# 排水路の排水濃度低減対策状況について

2015年 4月 22日

東京電力株式会社

## 4. 前回いただいたコメントへのご回答

# 排水路の放射能濃度と降雨量の状況（K排水路， A排水路） 縦軸リニア表示

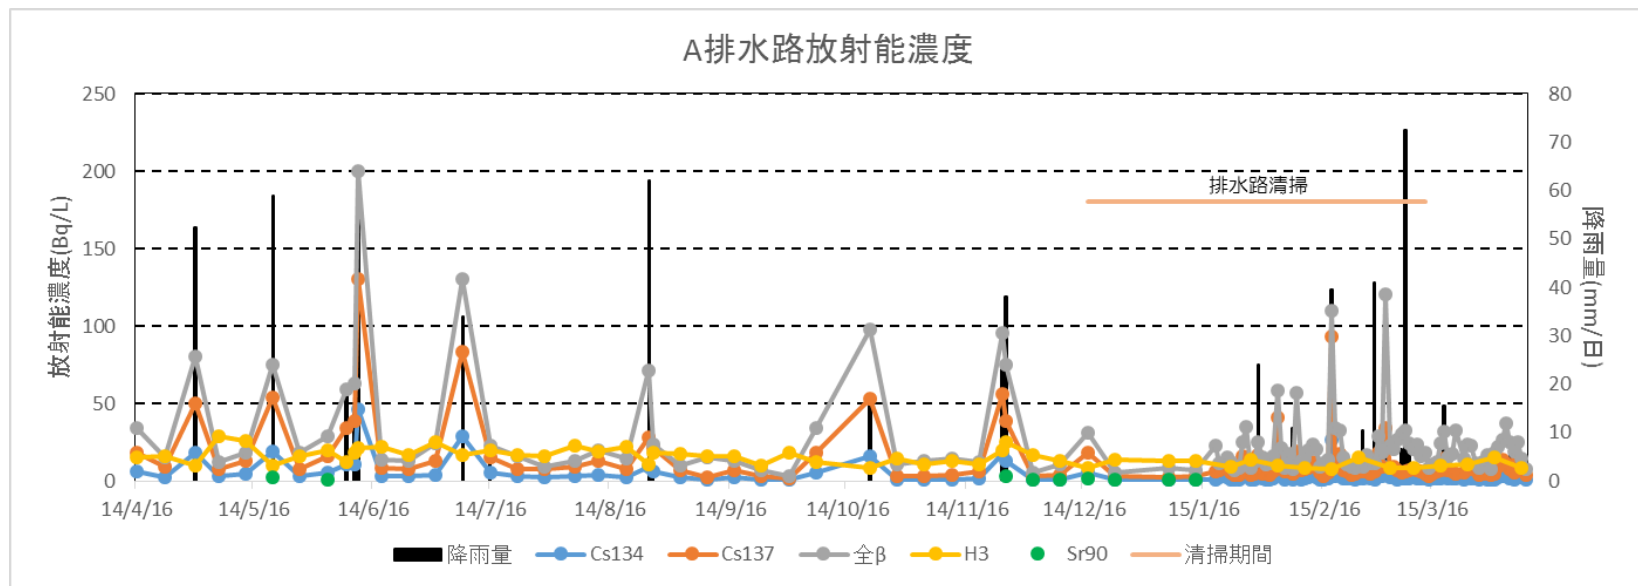
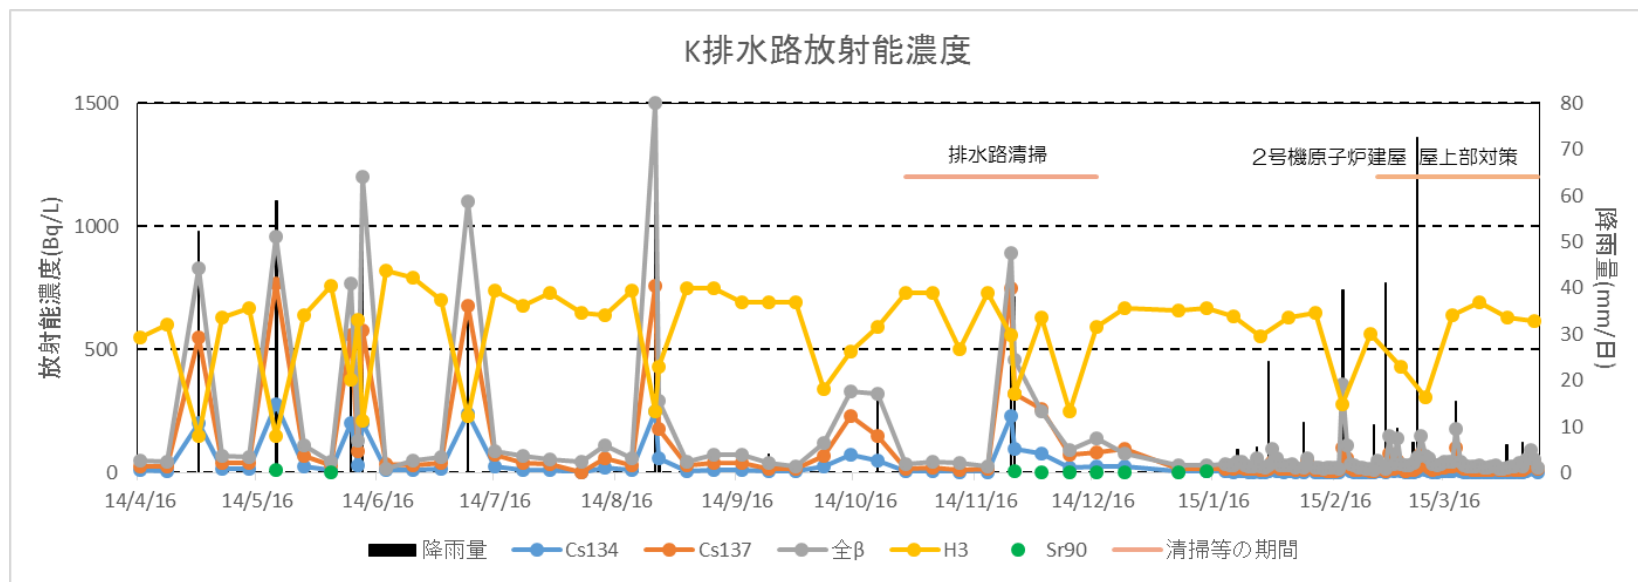
# 降雨時の排水路の濃度について

各排水路とも、降雨時に放射能濃度が上昇する傾向にある。

各排水路ともに、14/1/19より自動採水器を採用。採水器の性能を確認中。
